Informe Final: EIC-Lanamme-INF-1216-2023

EVALUACIÓN DE LA GESTIÓN DE LA CALIDAD DE LOS MATERIALES Y DEL PROCESO CONSTRUCTIVO DEL PROYECTO: CONSTRUCCIÓN DE LOS INTERCAMBIOS ENTRE LA INTERSECCIÓN DE LAS RUTAS NACIONALES NO. 2 Y NO. 236 (TARAS) Y LA INTERSECCIÓN DE LAS RUTAS NACIONALES NO. 2 Y NO. 10 (CARTAGO), INCLUYENDO EL MEJORAMIENTO DE LA RUTA NACIONAL NO. 2, SECCIÓN: TARAS - LA LIMA.

INFORME DE AUDITORÍA TÉCNICA EXTERNA EN VERSIÓN FINAL

Figura 2. Resultados de ensayos de resistencia promedio a la compresión para muestras con f_c' 300kg/cm² realizados por el LanammeUCR.

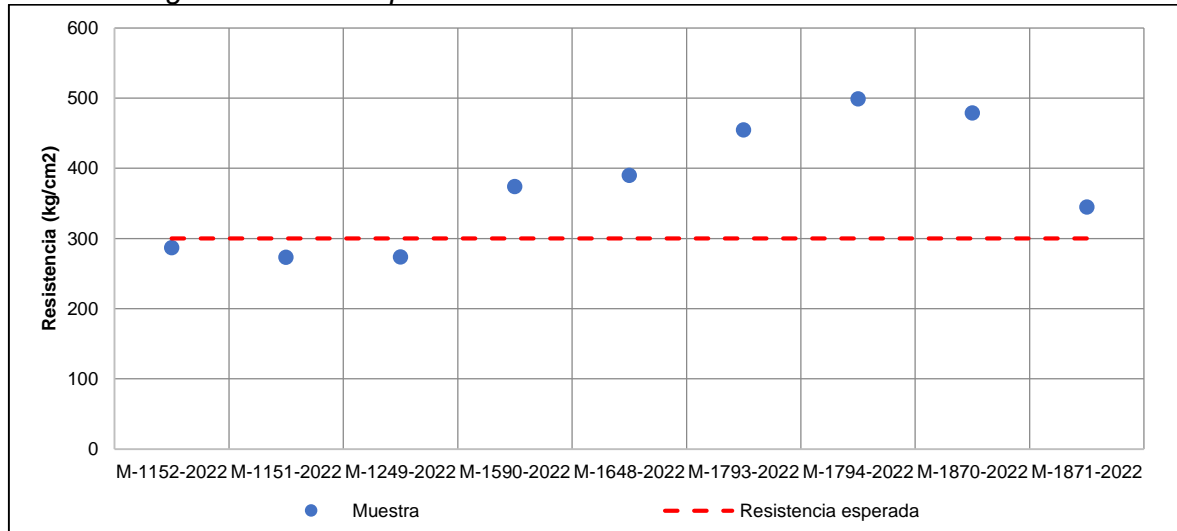
Tabla 4. Resultados de ensayos de resistencia a la compresión a los 28 días realizados por el LanammeUCR, concreto f_c' :300kg/cm²

Figura 3. Resultados de ensayos de resistencia promedio a la compresión de 300kg/cm² realizados por la Verificación de Calidad

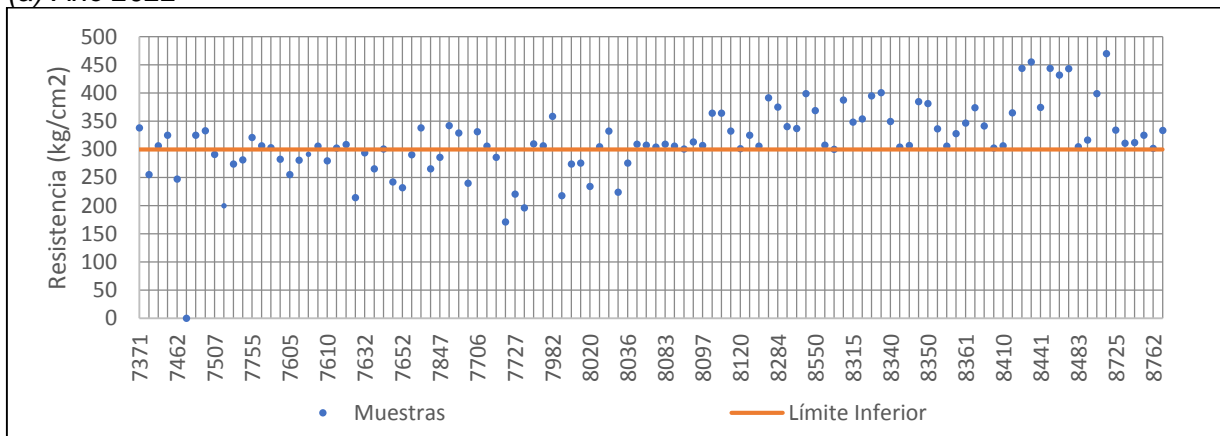
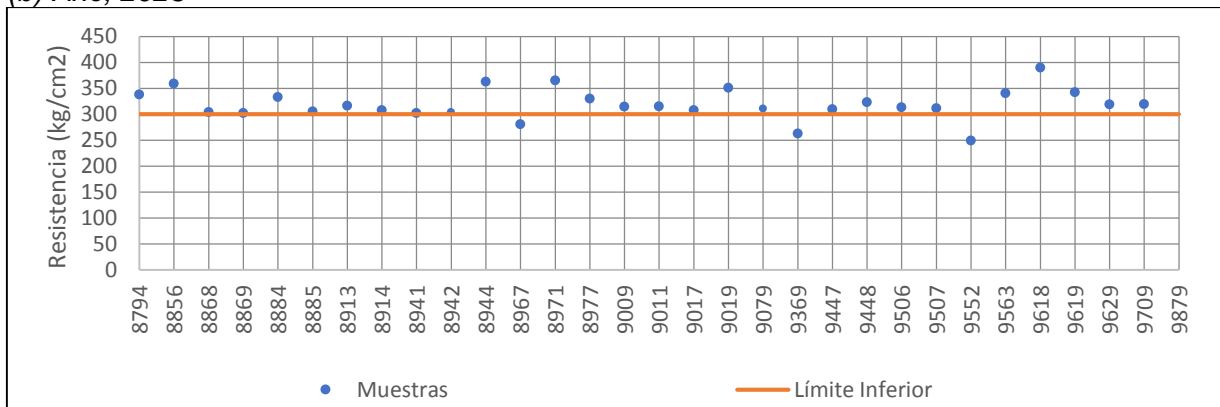
La Figura 3 muestra los resultados de resistencia a la compresión de concreto estructural de 300 kg/cm² obtenidos por el laboratorio de verificación. El periodo de análisis de datos del laboratorio de verificación de calidad fue de mayo 2022 a mayo 2023. En los meses de junio a septiembre del 2022, los resultados obtenidos por el laboratorio de verificación presentan valores por debajo de la resistencia mínima requerida, mismo patrón al observado en las muestras del LanammeUCR. También se puede observar como a partir del mes de septiembre del 2022, esta tendencia cambia, y los valores se encuentran por encima del valor de resistencia esperada hasta 300kg/cm².

Los datos de resistencia a la compresión en el año 2023 muestran una tendencia más estable en cuanto al cumplimiento del límite establecido, sin embargo, se puede observar que al menos 4 muestras no cumplen con este valor, una muestra de enero del 2023 y el resto del mes de marzo del 2023 (Figura 3b).

Figura 4. Resultados de ensayos de resistencia promedio a la compresión para muestras con $f_c' 420\text{kg/cm}^2$ realizados por el LanammeUCR

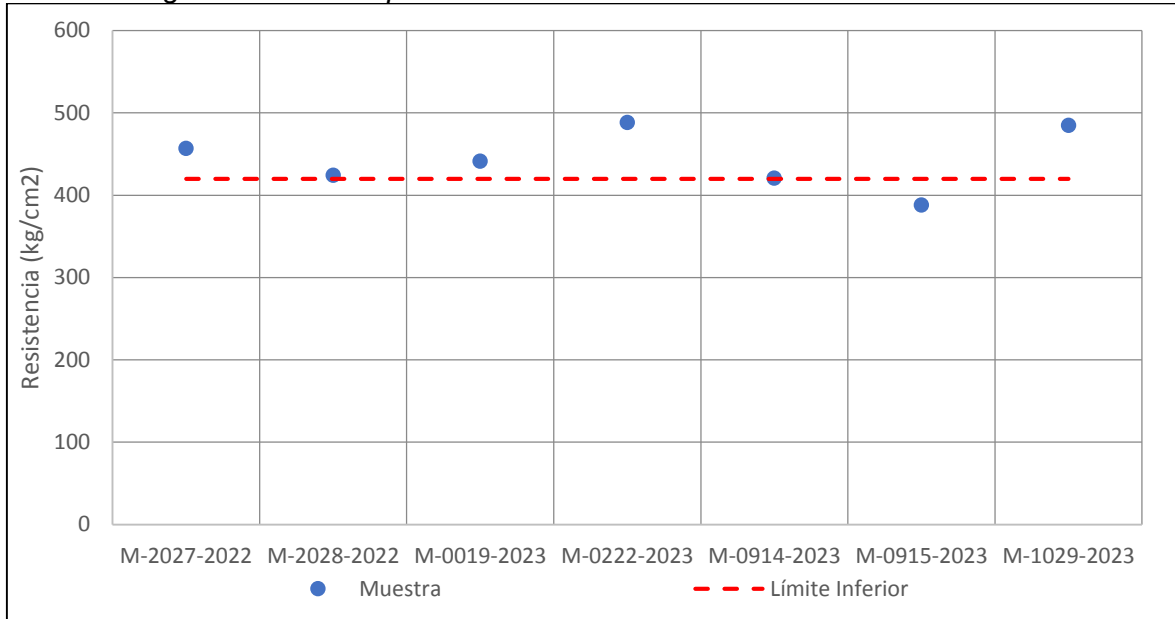
En las muestras ensayadas por el LanammeUCR se observan dos valores cercanos al límite mínimo en los meses de diciembre 2022 y febrero 2023 y un incumplimiento en el mes de mayo, este último con un valor de resistencia de 40kg/cm^2 menos al esperado.

Figura 5. Resultados de ensayos de resistencia promedio a la compresión para muestras con f_c' 420kg/cm² realizados por el laboratorio de verificación de calidad

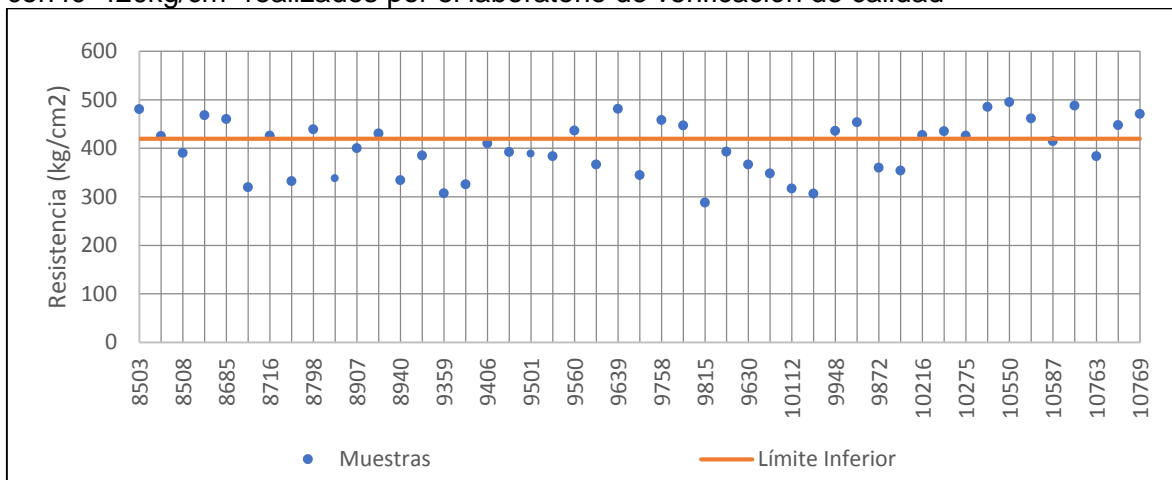
A continuación, se muestra, en la Figura 5, los resultados obtenidos por el laboratorio de verificación para la resistencia a la compresión, entre los meses de noviembre 2022 y agosto del 2023, los resultados obtenidos por el laboratorio de verificación presentan valores que no satisfacen la resistencia a la compresión mínima requerida.

Al igual que en el caso de concreto con resistencia a la compresión de 300kg/cm^2 , no se evidenció en los informes de la supervisión una evaluación estadística ni la determinación del factor de pago asociado a los incumplimientos de las muestras analizadas (valor del trabajo) de acuerdo con la sección 107.05 del CR-2010.

Figura 6. Resultados de ensayos de resistencia promedio a la compresión para muestras de pilotes con f_c' 550kg/cm² realizados por el LanammeUCR.

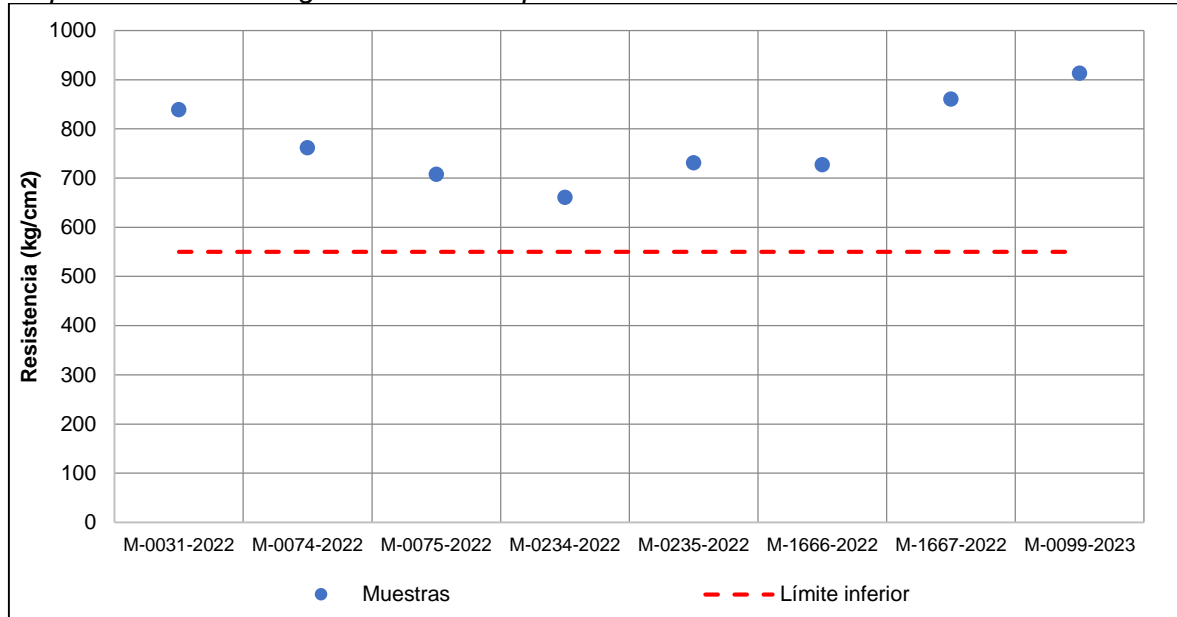
En las muestras del LanammeUCR, no se identificaron incumplimientos en el valor requerido en el diseño 99-027-2021 con respecto a la resistencia esperada de f_c' 550kg/cm². Sin embargo, al analizar los datos del laboratorio de verificación fue posible evidenciar incumplimientos en este parámetro, tal y como se muestra a continuación en la Figura 7, en la cual se muestra los resultados obtenidos por el laboratorio de verificación para la resistencia a la compresión a los 28 días.

Figura 7. Resultados de ensayos de resistencia promedio a la compresión para muestras de pilotes con f_c' 550kg/cm² realizados por la verificación de calidad.

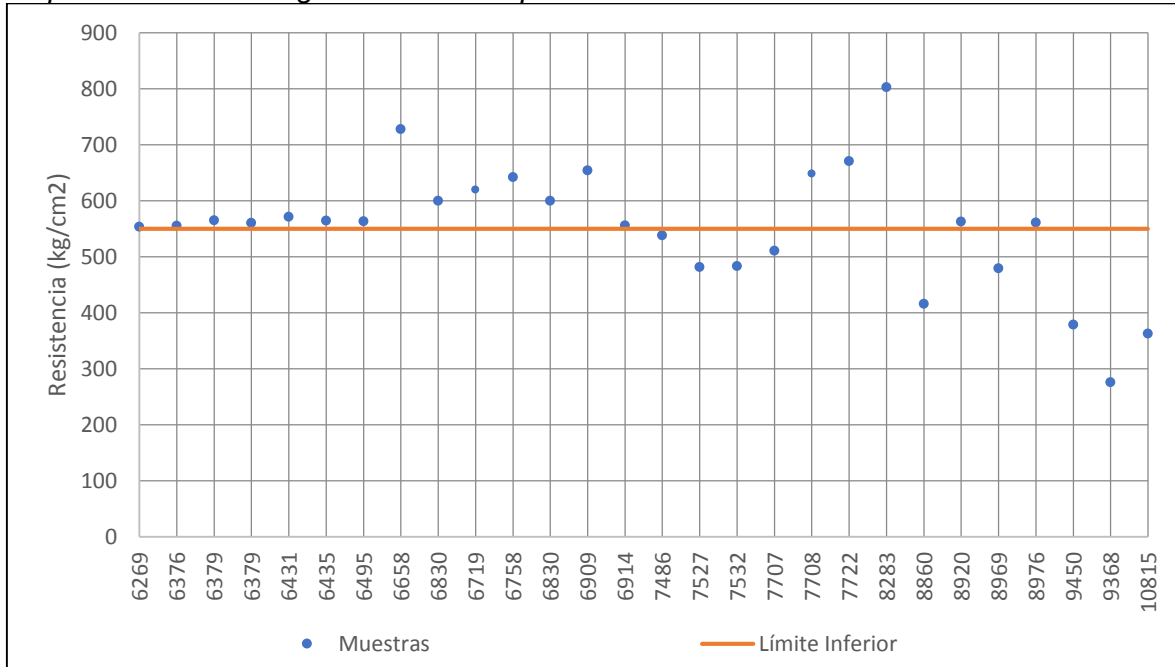
Se puede observar incumplimiento en la resistencia a compresión para todos los meses del periodo analizados, el cual comprende los meses de febrero 2022 a marzo 2023. No fue posible evidenciar en el informe de la Unidad Supervisora una evaluación estadística del trabajo y determinación del factor de pago (valor del trabajo) de acuerdo con la sección 107.05.

Figura 10. Resultados de ensayos para mezcla asfáltica en caliente realizados por Verificación de Calidad

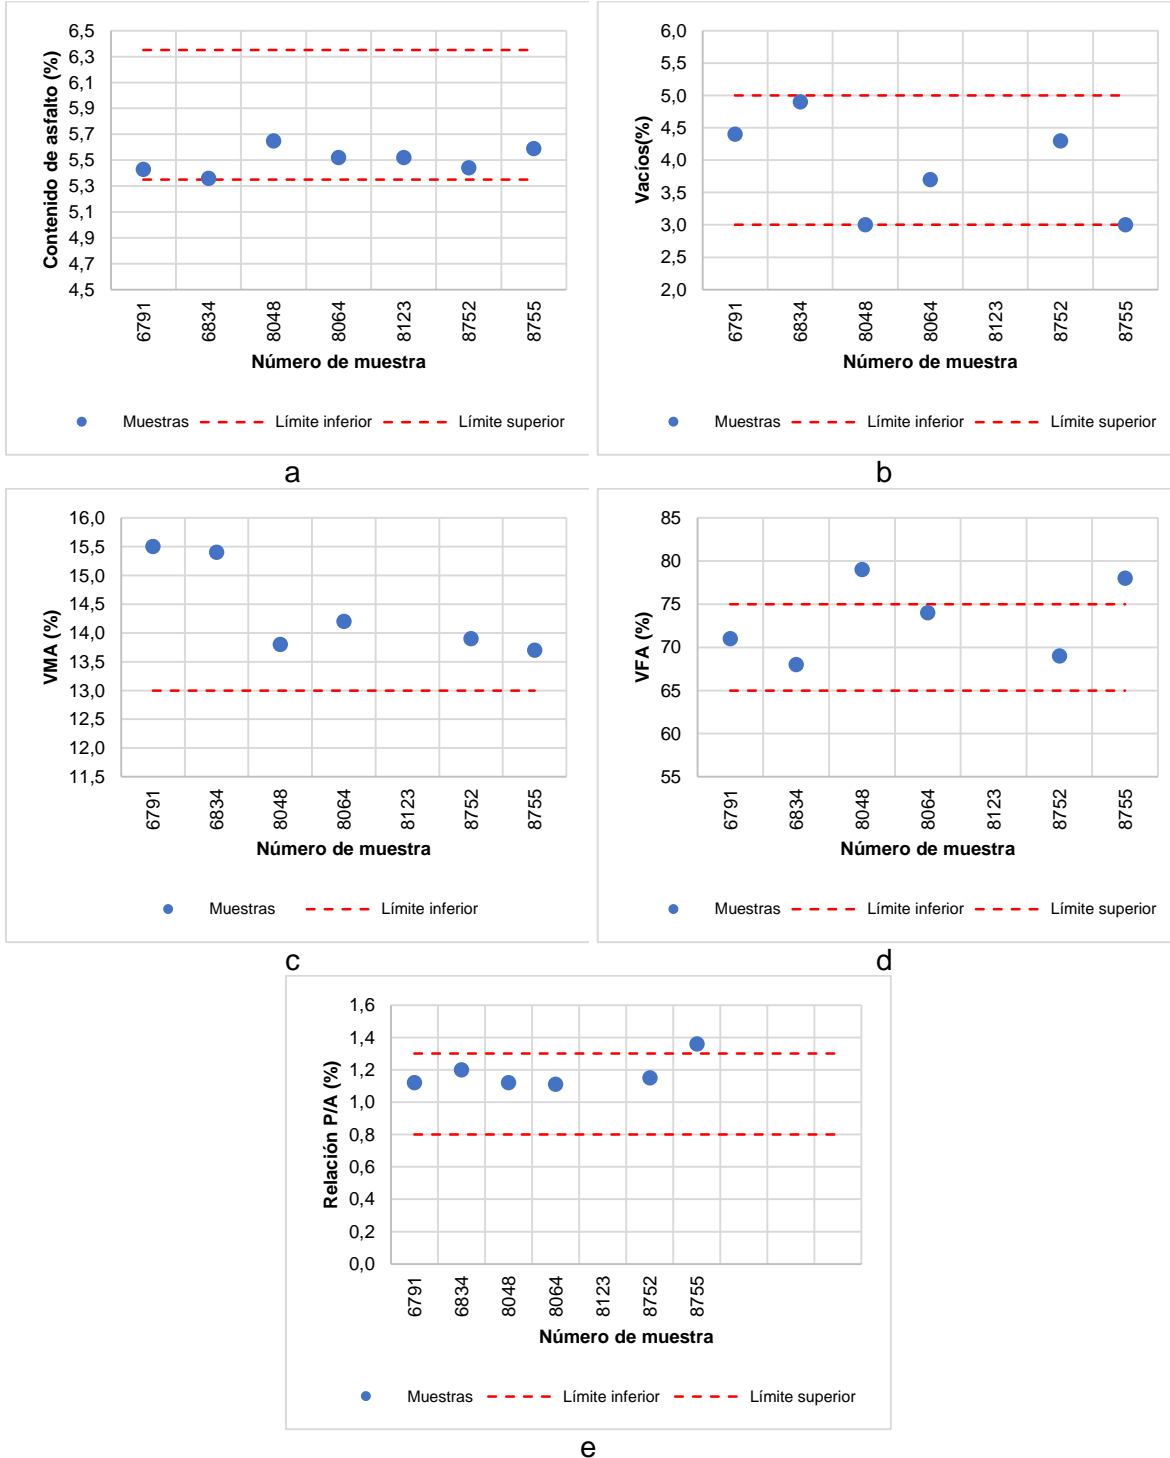
Esta Auditoría Técnica no comparte la afirmación realizada por la US en su oficio, ya que en los datos de Verificación de Calidad presentados se observan valores fuera de los límites o muy cercanos al límite de la especificación en dichos parámetros para varias de las muestras de este laboratorio. Valores en el parámetro de VFA, cercanos al 80% corresponden a mezclas asfálticas inestables, que podrían producir ondulaciones (huella), deformaciones o desplazamientos en la superficie de ruedo, como respuesta a la carga vehicular a la que se vería expuesta la capa asfáltica.

Figura 11. Resistencia a la compresión a los 7 días de los muestreos de base estabilizada BE-25 realizados por el LanammeUCR

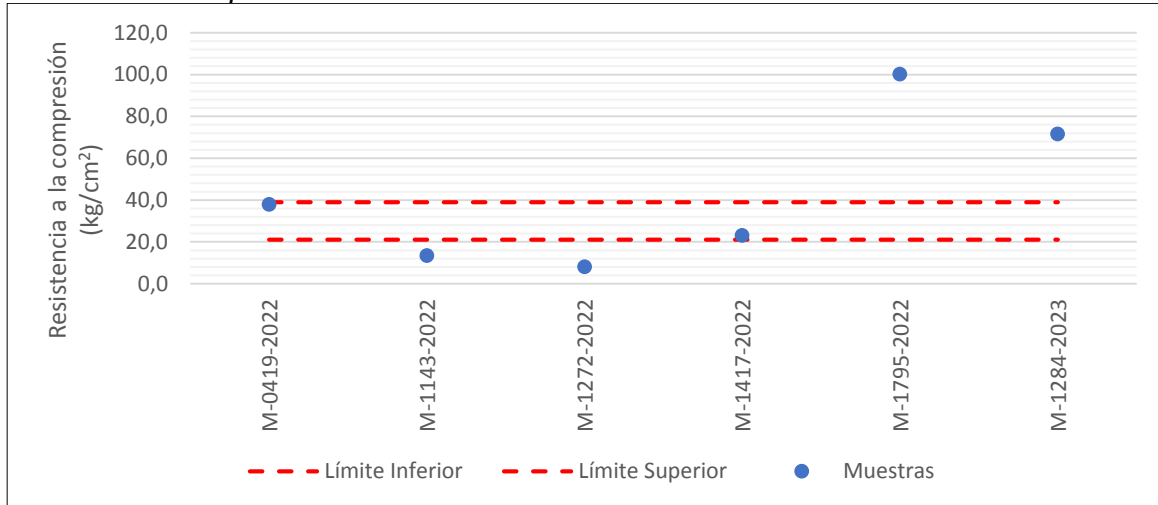
Cabe mencionar que en el oficio DM-PACAS-2023-0873 del 13 de diciembre del 2023, la US señaló que *los tramos referidos en el informe de Auditoría fueron levantados y restituidos por el Contratista de obra, C.O.* Por lo que, pese a haber presentado una medida correctiva al respecto, los incumplimientos fueron detectados por la UAT. Por otra parte, es criterio del equipo auditor la importancia de evidenciar este comportamiento en el material de base estabilizada para será valorado por la Administración en cuanto al manejo y gestión de la calidad en el proyecto.

Figura 12. Resistencia a la compresión a los 7 días de los muestreos de BE-25 realizados por Verificación de Calidad

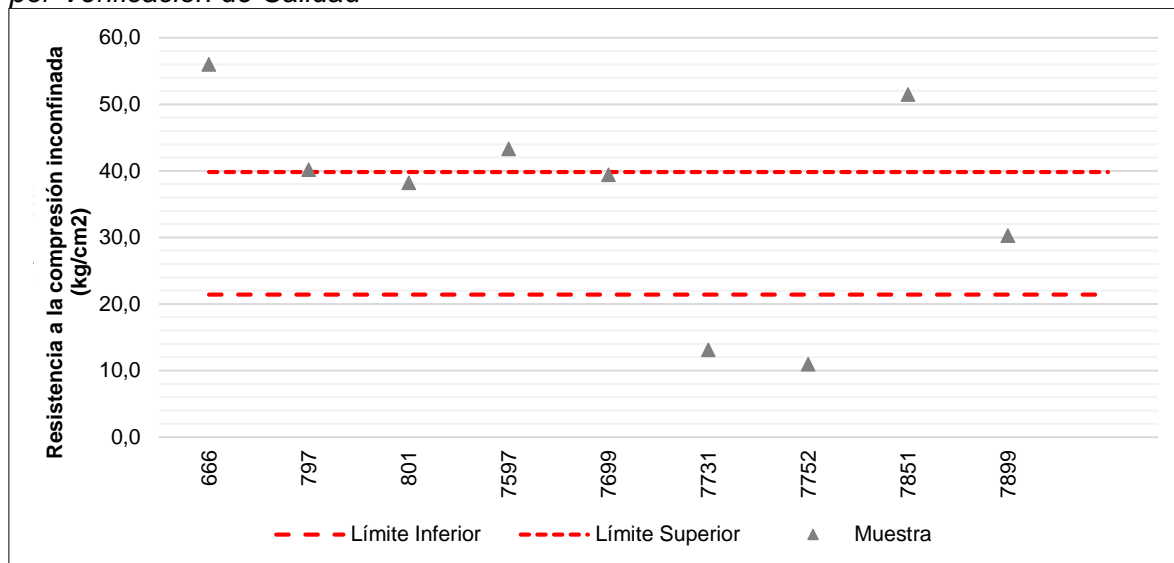
También se analizaron los resultados de los ensayos realizados por el laboratorio de verificación de la calidad. Estos resultados se muestran en la Figura 12 y se describen en la Tabla 15. Tal y como se puede observar, al igual que con los datos de la Figura 11, correspondientes a los datos del LanammeUCR, los resultados obtenidos presentan valores fuera de los límites de la especificación contractual tanto en el límite superior como inferior y una alta variabilidad.

Figura 17. Detalle del plano con especificación de superficies rugosas

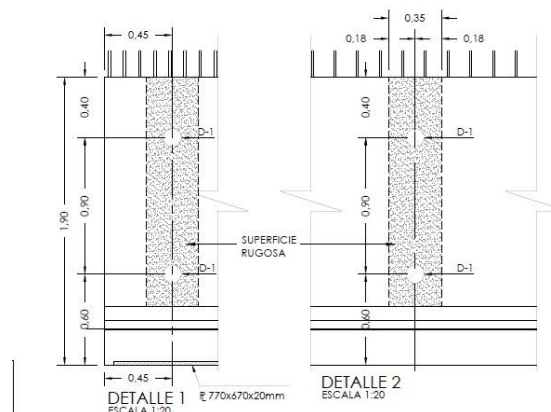
En las visitas realizadas al proyecto se observó que el acabado de las vigas principales del paso a desnivel sobre la Avenida 23 es liso a todo lo largo del elemento. Sin embargo, llamó la atención del equipo auditor que en las previstas para la incorporación del acero de refuerzo de las vigas diafragmas no se haya dejado un acabado más rugoso que ayude a mejorar la adherencia del concreto. (Ver Figura 16) en comparación a lo que se indica en planos, tal y como se puede observar en la Figura 17, por lo que se consultó a la Administración mediante el oficio EIC-Lanamme-628-2022.

- Se realizaron cambios en el diseño original de las vigas prefabricadas del paso superior de Avenida 23 los cuales no concuerdan con lo indicado en los planos. El cambio realizado presenta una superficie lisa que disminuye la adherencia del concreto.

- Se recomienda a la Administración solicitar la actualización y corrección de los planos. Es de suma importancia que los cambios realizados en las estructuras que forman parte del proyecto vial estén documentados y justificados, de manera que no solamente se garantice la calidad del producto entregado, sino también, sirva de insumo para establecer responsabilidades en caso de que estas estructuras no se comporten de forma correcta.
